Rapport etter tilsyn

Rapport	
Rapporttittel Tilsyn med Johan Sverdrup Fase 2 - Overtrykksikring av innløpsarrangement og lekkasjedeteksjon av undervannsanlegg	Aktivitetsnummer 001265066
Gradering	
<input checked="" type="checkbox"/> Offentlig	<input type="checkbox"/> Begrenset
<input type="checkbox"/> Unntatt offentlighet	<input type="checkbox"/> Fortrolig
<input type="checkbox"/> Strengt fortrolig	
Involverte	
Hovedgruppe T-1	Oppgaveleder Ove Hundseid
Deltakere i revisjonslaget Elin S. Witsø, Jorun Bjørvik, Asbjørn Ueland	Dato 12.05.2021

Figur 3 Illustrasjon fra Equinor

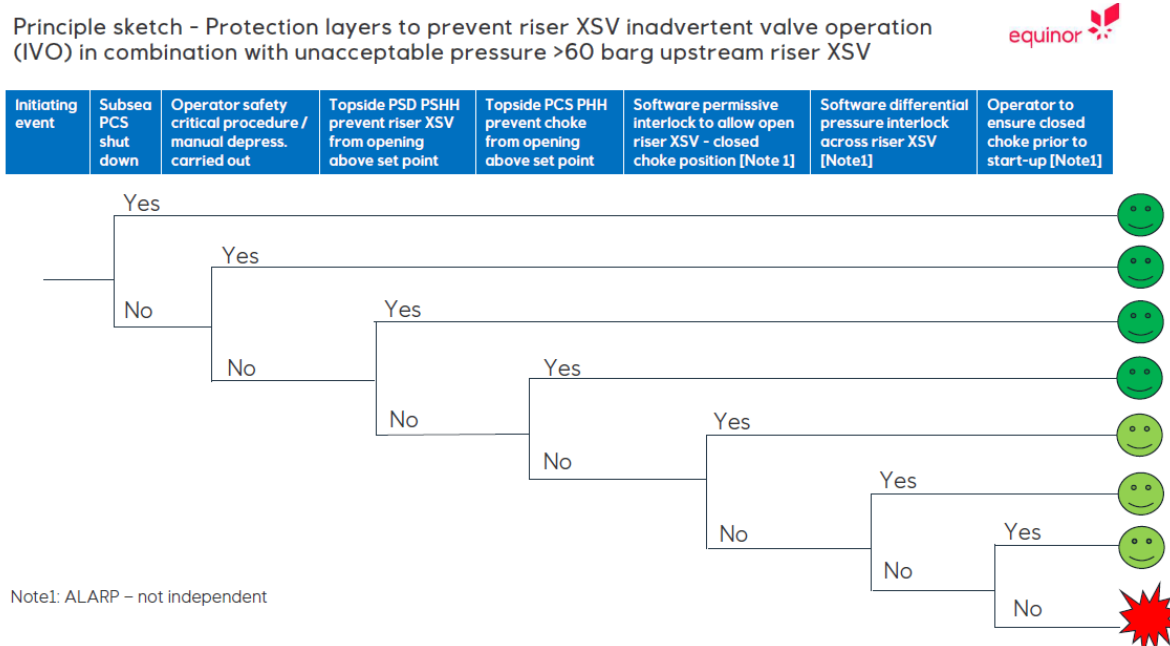
Vårt inntrykk er at det er gjort en grundig jobb med å gå gjennom alle scenarier. Det er benyttet en «chain of event» tilnærming for å gå gjennom de ulike scenarioene og dokumentere at frekvens er innenfor akseptkriteriet. Figuren nedenfor viser barrierene som er etablert og som må feile i «chain of event» tilnærmingen for at en overtrykksituasjon for separatorene kan oppstå:

Forriglingene, som skal hindre at det er mulig å åpne ventilene i innløpsarrangementet dersom det er for høyt trykk i rørledningen, er lagt inn i software. Disse forriglingene kan imidlertid overbroes av kontrollromsoperatørene. Vi har sett at sikkerhetsfunksjoner har blitt overbroet i forbindelse med håndtering av hendelser. Barrierer har dermed blitt satt ut av spill i hendelser der de skal ha en

funksjon i å hindre eskalering. Førriglinger som ikke kan overbroes av kontrollromsoperatørene vil være en mer robust løsning. Se forbedringspunkt 5.1.1.

Førriglinger for å håndtere IVO har på en annen installasjon blitt realisert i et eget uavhengig system. På JS er førriglingene implementert i PSD med input fra PSD- og PCS-feltutstyr. Det er ikke et krav om at det installeres et eget system, men vi ser at det blir mer komplekst å dokumentere at en er i henhold til akseptkriteriet for overtrykking når systemet ikke er uavhengig av de andre sikkerhetssystemene. Det er benyttet LOPA for å dokumentere at akseptkriteriet for IVO er oppfylt. LOPA metodikken forutsetter uavhengighet mellom beskyttelseslagene.

To av beskyttelsesfunksjonene er realisert i samme system, PSD-systemet. Equinor har derfor gjort en tilnærming i LOPA-gjennomgangen for å korrigere for dette, men dette er ikke anerkjent LOPA-metodikk.
